日本原燃株式会社	
資料番号	保) 全社共通 01 R5
提出年月日	2022年6月3日

「品質・保安会議に係る事項の変更」 に係る補足説明資料

本資料は、【保) 全社共通 01】の改訂版 (R5) である。

別図1 保安に関する組織 (MOX 燃料加工施設の例)

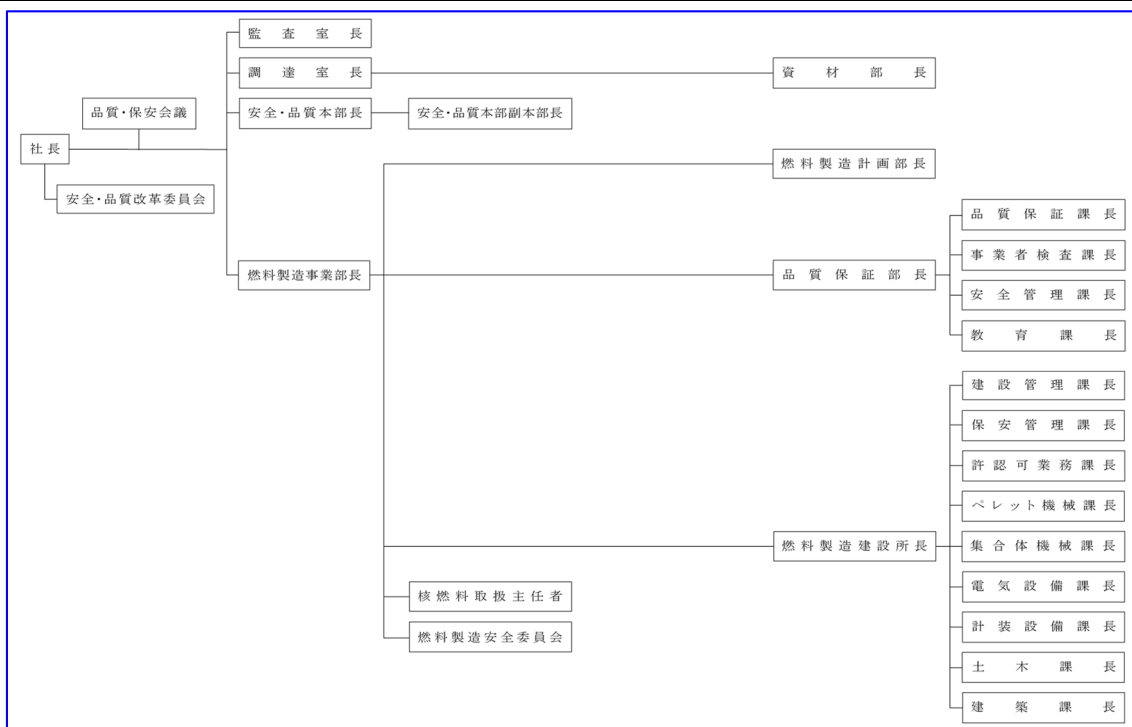
- ① 副本部長が品質・保安会議の委員であることを明確にする。
- ② 副本部長が会議の成立条件に必要な委員であることを明確にする。
- ③ 副本部長が持ち回り審議に必要な委員であることを明確にする。
- ④ 副本部長の職務を規定する。これに伴い、「品質マネジメントシステム計画」で引用している号番号の変更を行う。
- ⑤ 副本部長の職位を「別図 保安に関する組織」に反映する。反映にあたって

は、各施設の事業指定（許可）申請書 添付書類（技術的能力）の組織図に合わせて適正化を図る。

<p>⑤ 燃) の例 下図参照</p>	<p>濃) 埋) 再) 廃) 別図1 保安に関する組織 燃) 別図1 組織図</p>

別図1 保安に関する組織 (第16条関係)

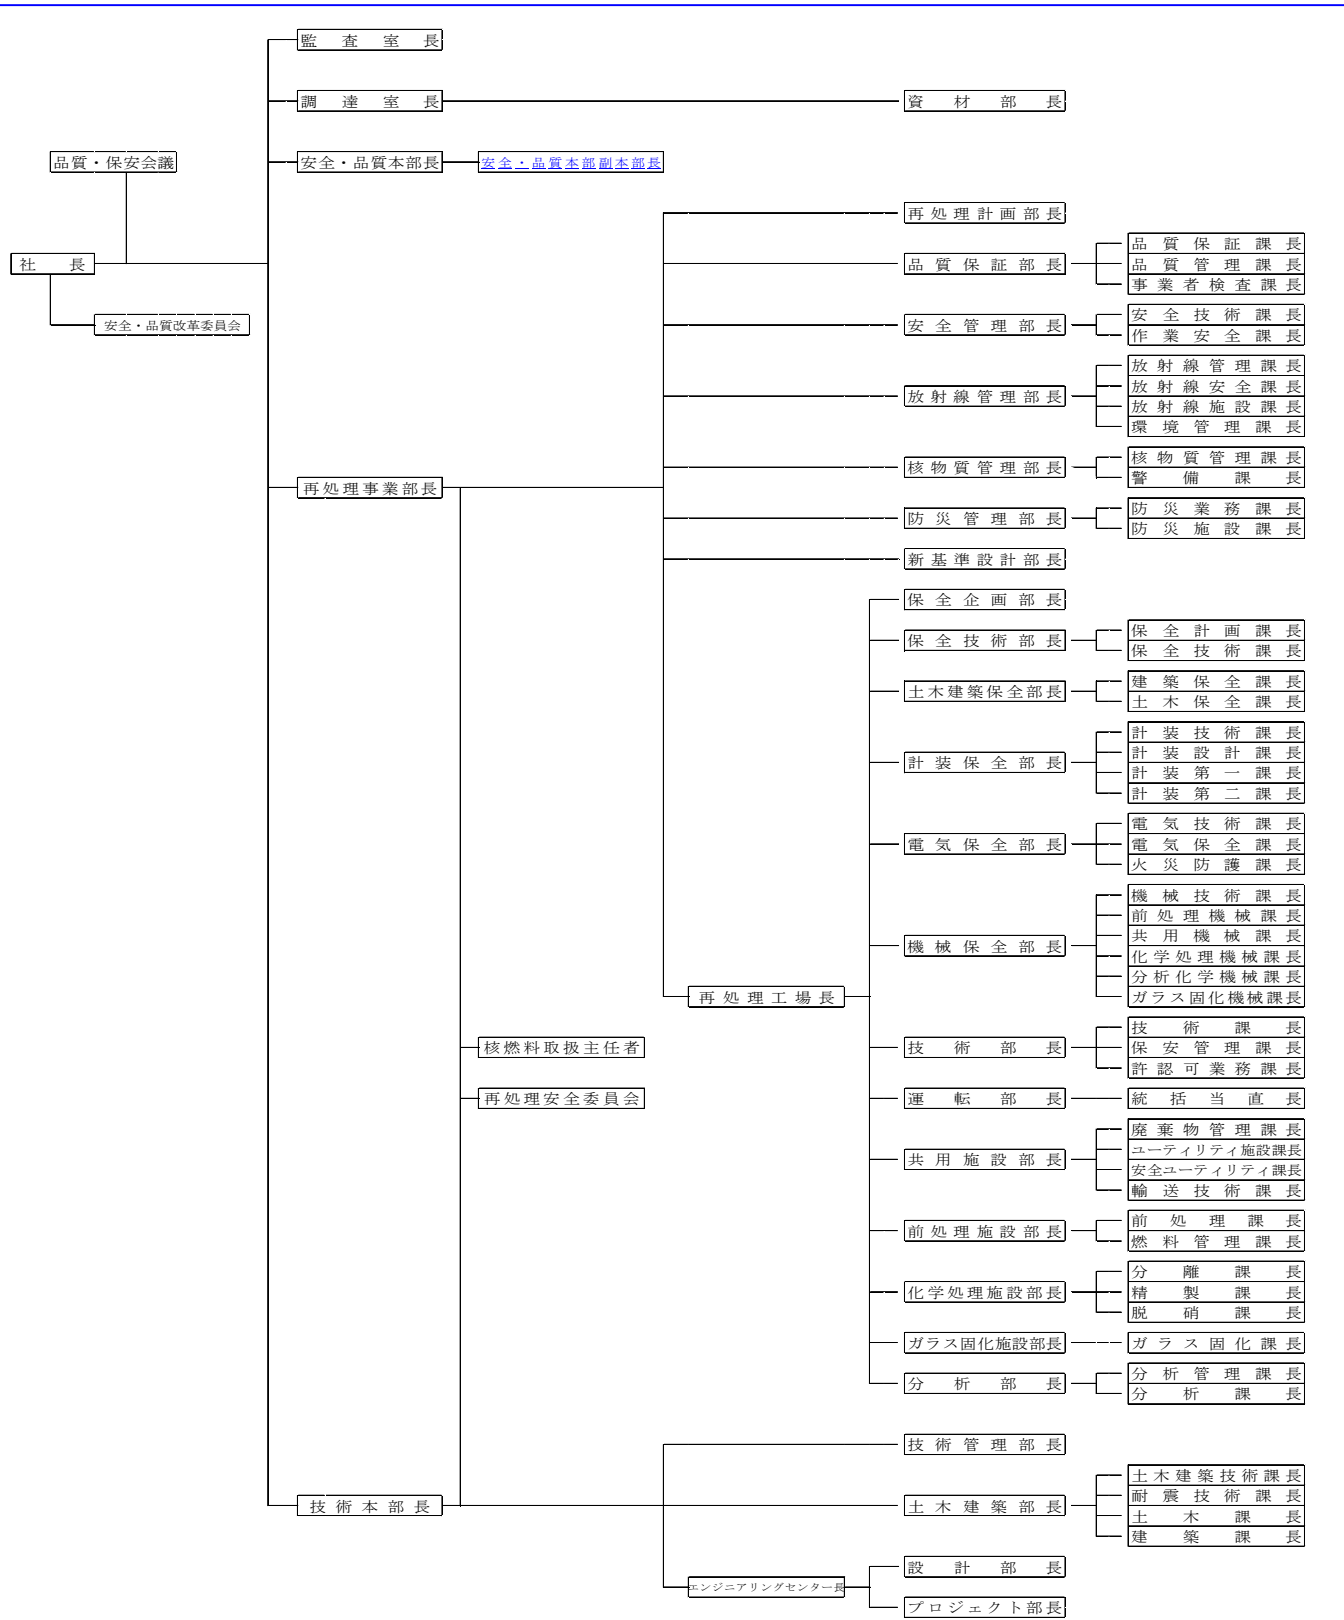
- 本文 P6～7 及び添付 2 に「品質マネジメントシステム計画」で引用している号番号の変更を反映
- 本文 P6 の記載案④を一部訂正
- 本文 P7 及び添付 2 の「別図 1 保安に関する組織」を一部訂正 (線の繋げ方等の軽微な変更)
- 本文 P9～10 に安全委員会の審議事項の記載順序の考え方に係る説明を追加。
- 添付 1、表 3 の「品質・保安会議規程 (規程第 60号-32)」の審議事項について、保安規定の順序に整合するように訂正。
- その他記載の適正化

青字下線：今後の保安規定へ反映する箇所
